NOTE COMPLÉMENTAIRE AU DOSSIER DE DEMANDE D'ENREGISTREMENT

Projet de création d'une unité de
méthanisation (rub. 2781-1)

Site de Levignen (60)

Dossier 19 01 0041

NOM DU PLAN:
PLAN DE ZONAGE ATEX

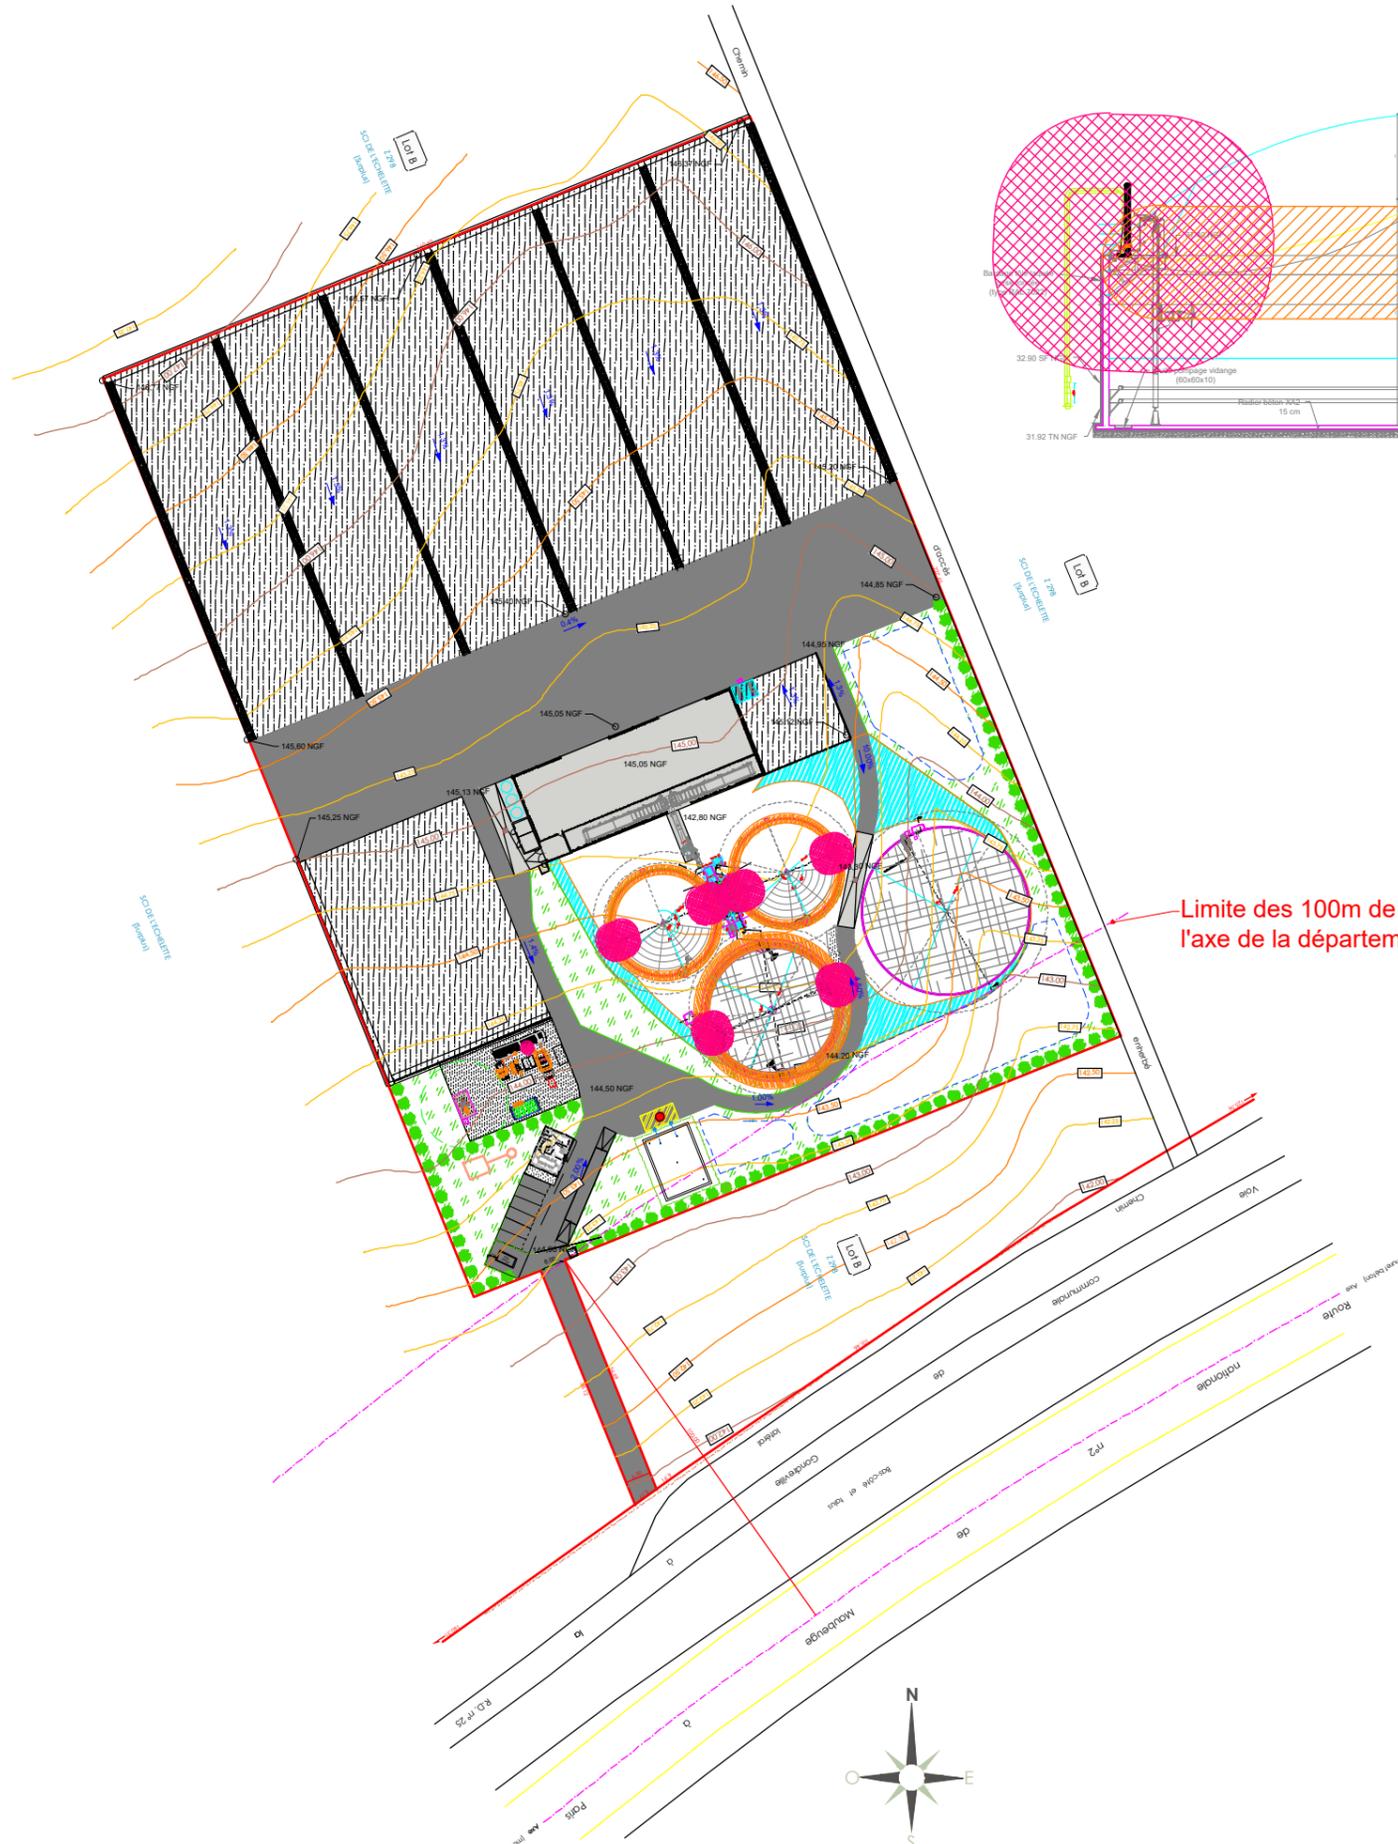
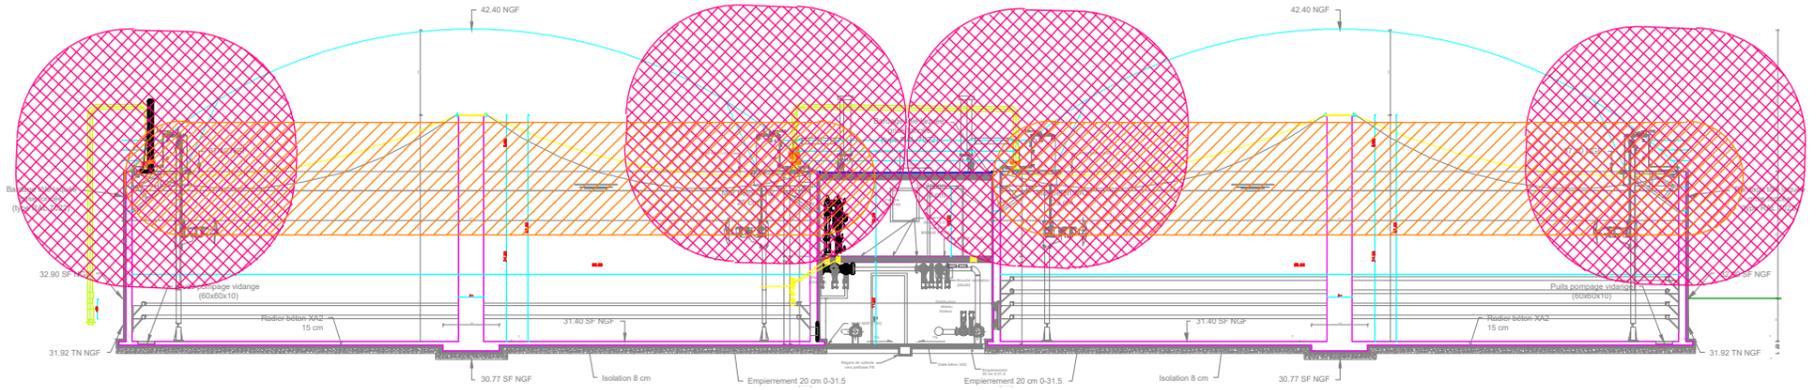
- 2) Le plan des coupes des installations reprenant les zones ATEX nécessite d'être complété par un plan général du site permettant d'avoir une vision globale de chaque zone à risque de l'installation (article 11 de l'AM du 12 août 2010).

Le plan du zonage ATEX est présenté **en annexe D** du présent document.

Annexe F -Les cartes du parcellaire et d'aptitude – SEDE Environnement.

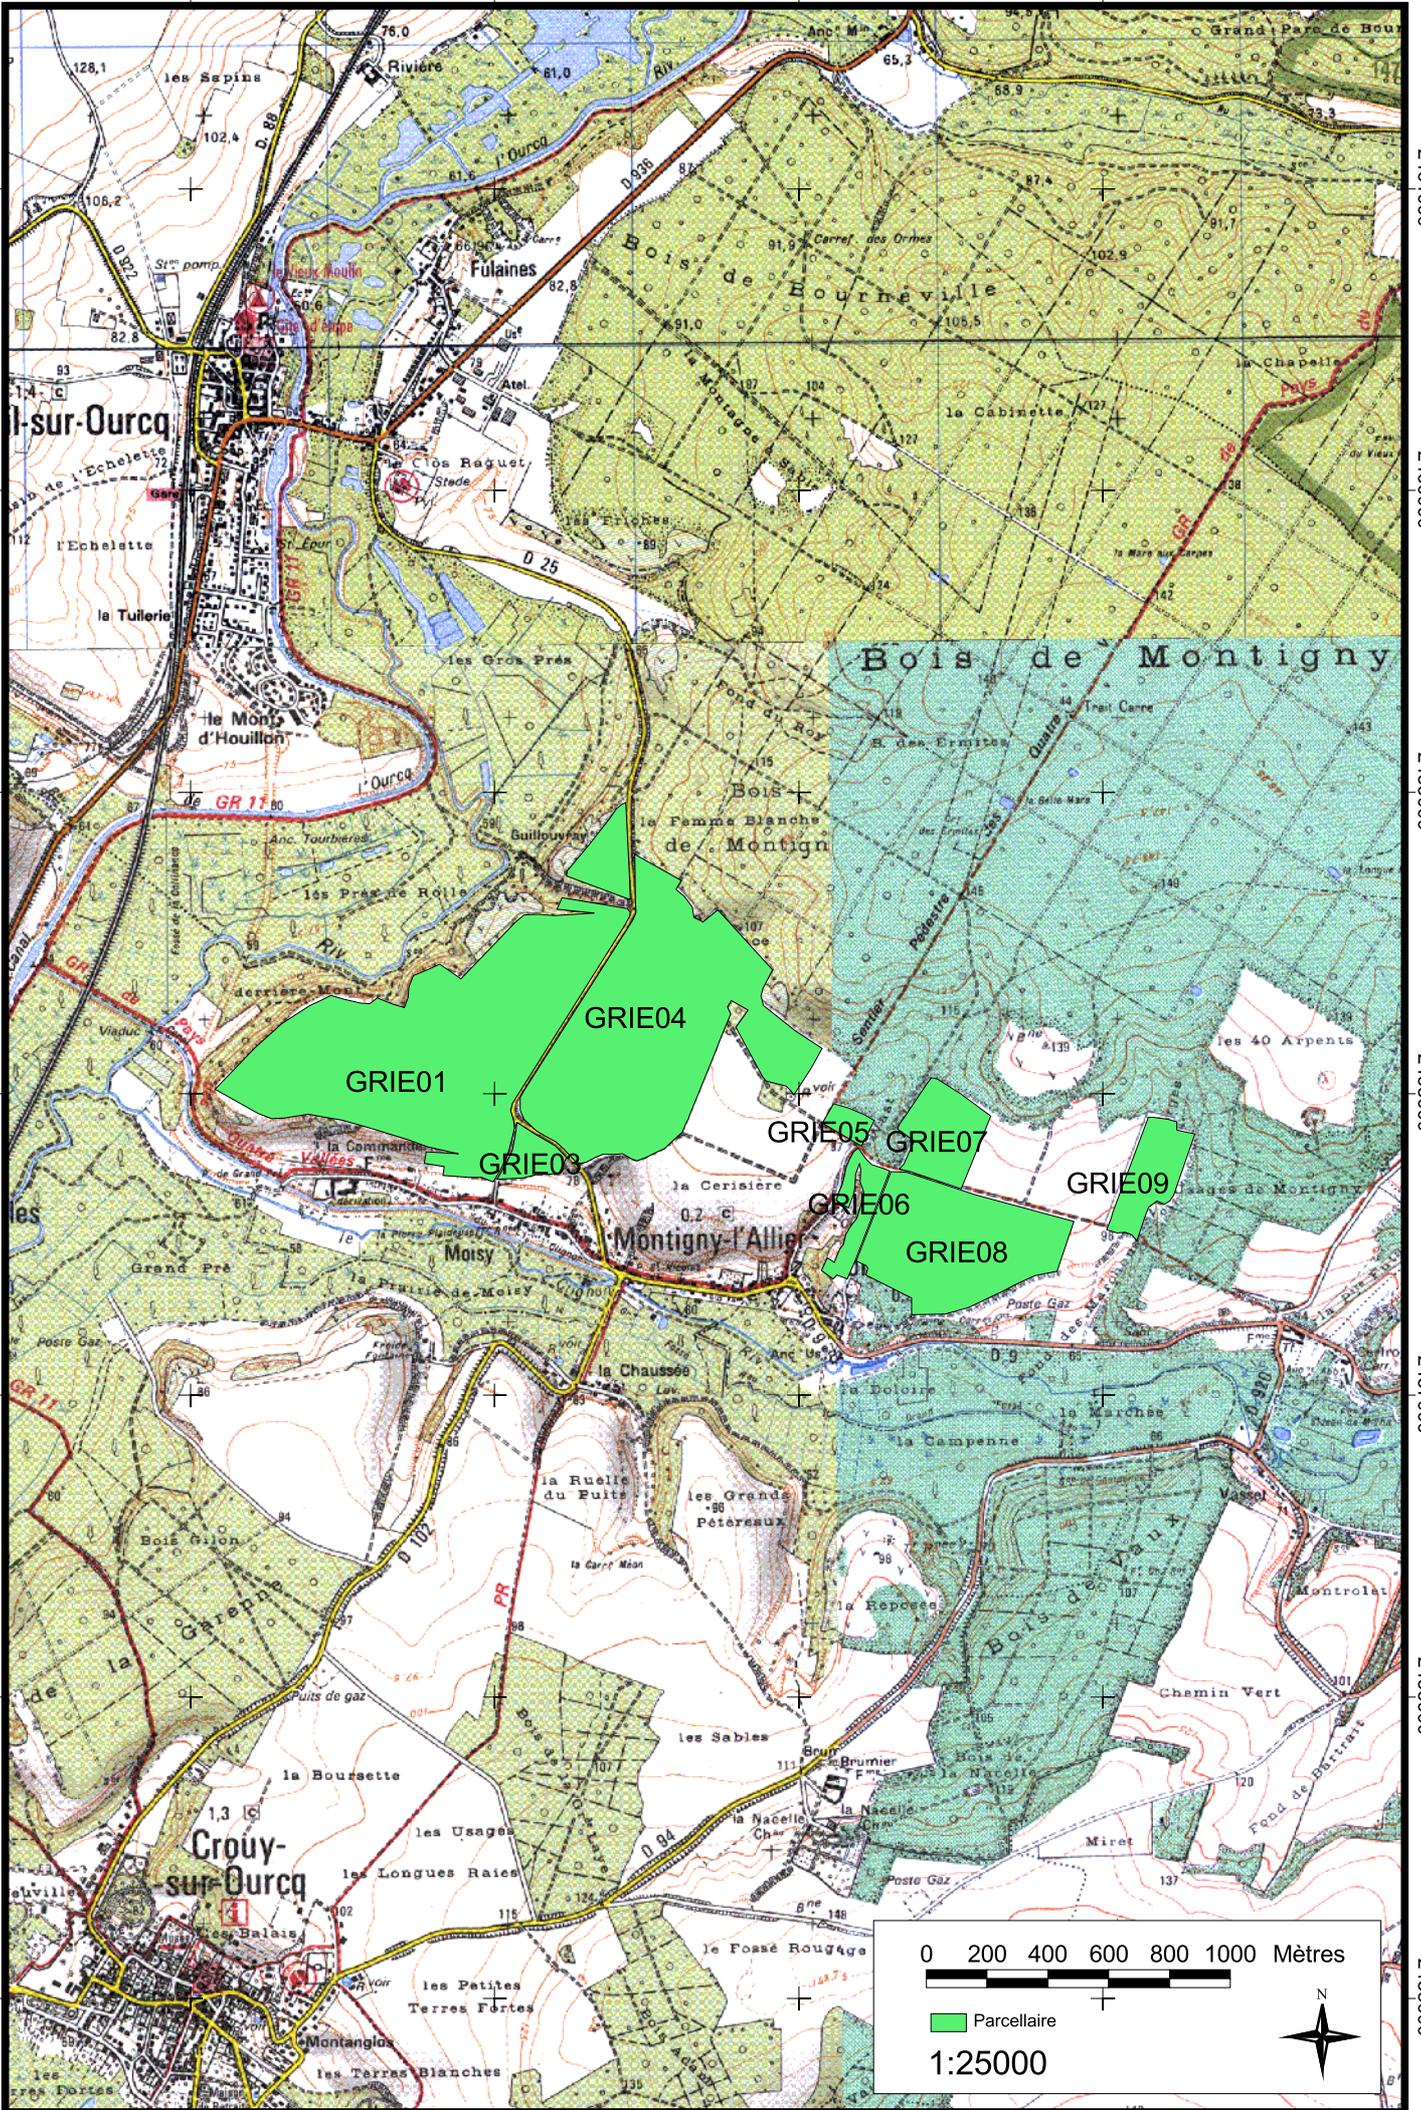
Une carte au 1/25 000 des parcelles concernées par l'épandage ;

Une carte à une échelle minimum de 1/25 000 « permettant de localiser les surfaces où l'épandage est possible compte tenu des exclusions mentionnées au point f « Règle d'épandage ». Cette carte fait apparaître les contours et les numéros des unités de surface permettant de les repérer ainsi que les zones exclues à l'épandage.

L'ensemble du plan d'épandage est joint au dossier d'enregistrement du plan d'épandage en annexe 3 «Dossiers Agriculteurs » sous forme de cartes. Les cartes du parcellaire («parcelles concernées par l'épandage) et d'aptitude (« permettant de localiser les surfaces où l'épandage est possible) sont systématiquement présentées au 1/25 000ème. Une copie de carte est présentée en **annexe n° F** avec une typologie d'échelle permettant de la vérifier visuellement.

C'est pour une meilleure visibilité et une meilleure compréhension du dossier que les cartes sont présentées et regroupées par agriculteur. A titre d'information, le plan d'épandage complet présenté au 1/ 25 000ème ne serait pas imprimable en une carte y compris au format A 0.
